Dodatek č. 1 ke smlouvě o dílo č. KT/13467/24

„Obnova povrchu komunikace v ul. Hamerská v Litvínově“

ZBV č.1 - Dorovnění VV podle zaměření, přespádování, vsakovací jímka a nová vpust

NÁZEV ZMĚNY / ROZPOČTU : Dorovnání VV podle zaměření, přespádování, vsakovací jímka a nová vpust

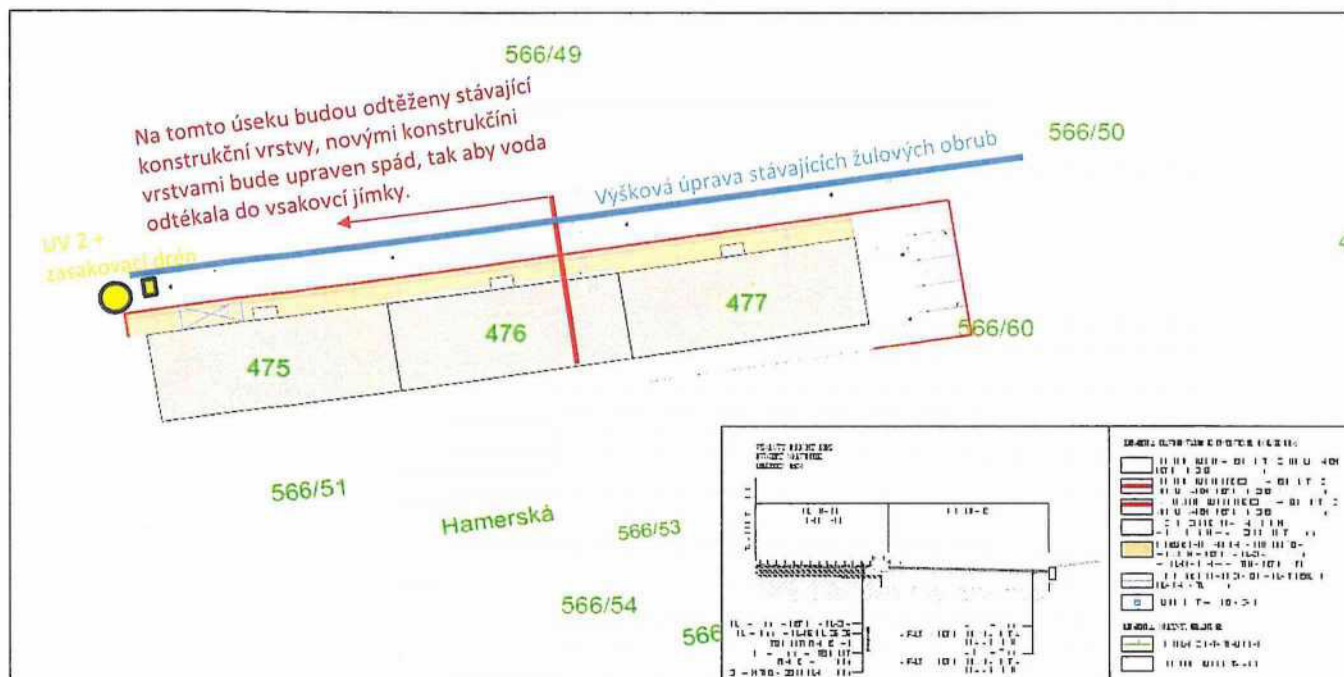
PŘÍČINA / DŮVOD : Předpoklad prací je uveden ve výkazu výměr. Zhotovitel provedl přeměření stávajícího stavu s výsledkem, který je v rozporu s návrhem projektanta. Jedná se především o spády stávající komunikace a nového stavu, kde veškerá dešťová voda je svedena do nové UV č.1. Stávající stav neumožňuje toto řešení, je nutné přespádvat komunikaci, tak aby část komunikace odváděla dešťovou vodu do UV č.1, druhá část komunikace bude odvádět dešťovou vodu do nově zřízené uliční vpusti se vsakem za obrubou. Bude nutné upravit výškově stávající žulový obrubník (DMTŽ, očištění, úprava podloží, zpětné osazení obruby). Zároveň bude nutné upravit nívělitu stávajících konstrukčních vrstev na části stavby. Tyto práce budou mít vliv na cenu díla a termín dokončení. Je nutné nechat odsouhlasit technické řešení. Po odsouhlasení technického řešení a ceny díla doba pro realizaci 4 týdny. Vodorovné značení bude dokončeno za vhodných klimatických podmínek, nejdéle do konce 05/2025.
